改善箇所説明図

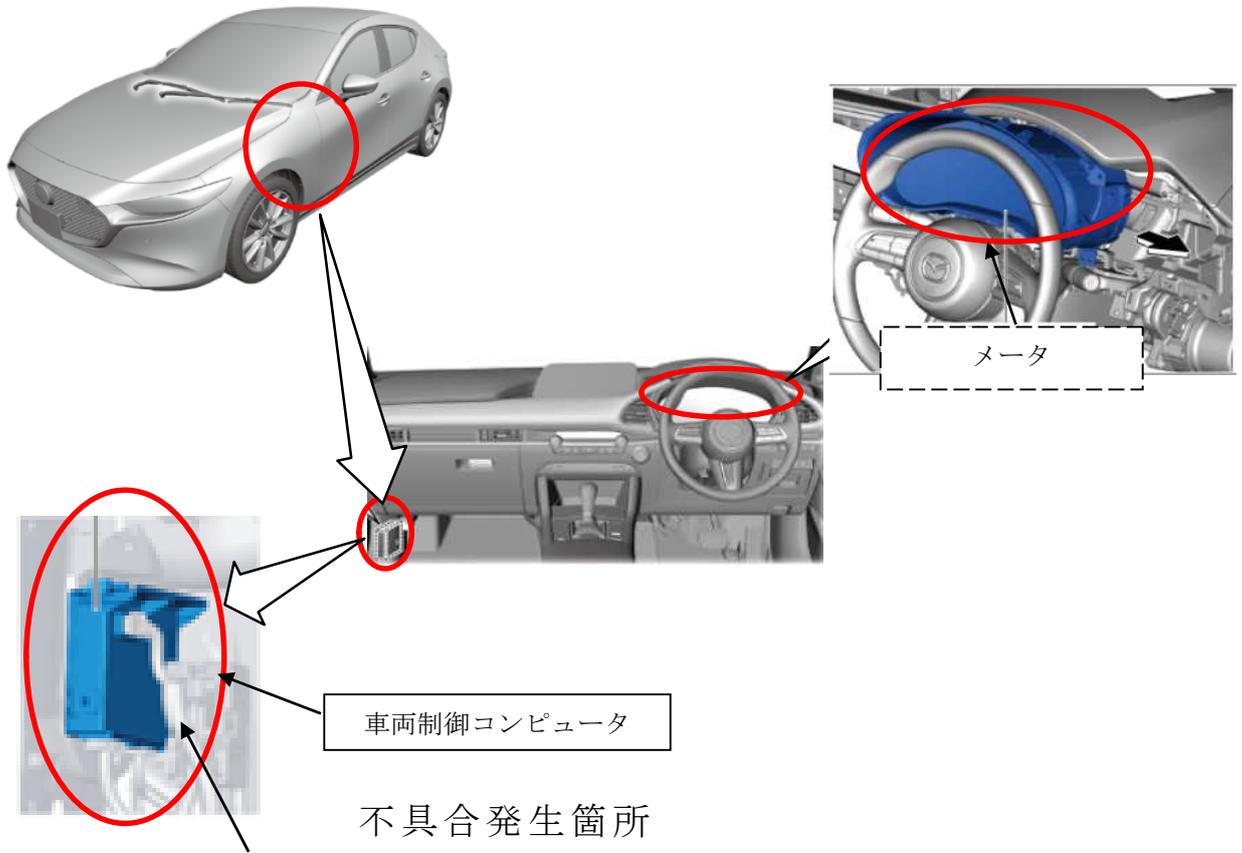
車両制御コンピュータにおいて、スマート・ブレーキ・サポート（SBS）の制御プログラムが不適切なため、S字路の路肩に停車した車両や大きな道路標識などを正しく認識できないことがある。そのため、衝突の可能性がないにもかかわらず障害物との接近を知らせる警報音が鳴り、ディスプレイに警告表示が出て、最悪の場合、衝突被害軽減ブレーキが作動し、急制動がかかるおそれがある。

全車両、車両制御コンピュータのSBS制御プログラムを対策プログラムに修正する。なお、一部の車両はSBS作動設定の仕様変更になるため、取扱説明書の変更、メータのプログラム変更を同時に実施する。

識別：左リア・ドア・アッパ・ヒンジ取付けボルト（下側）の頭に黄ペンを塗布する。
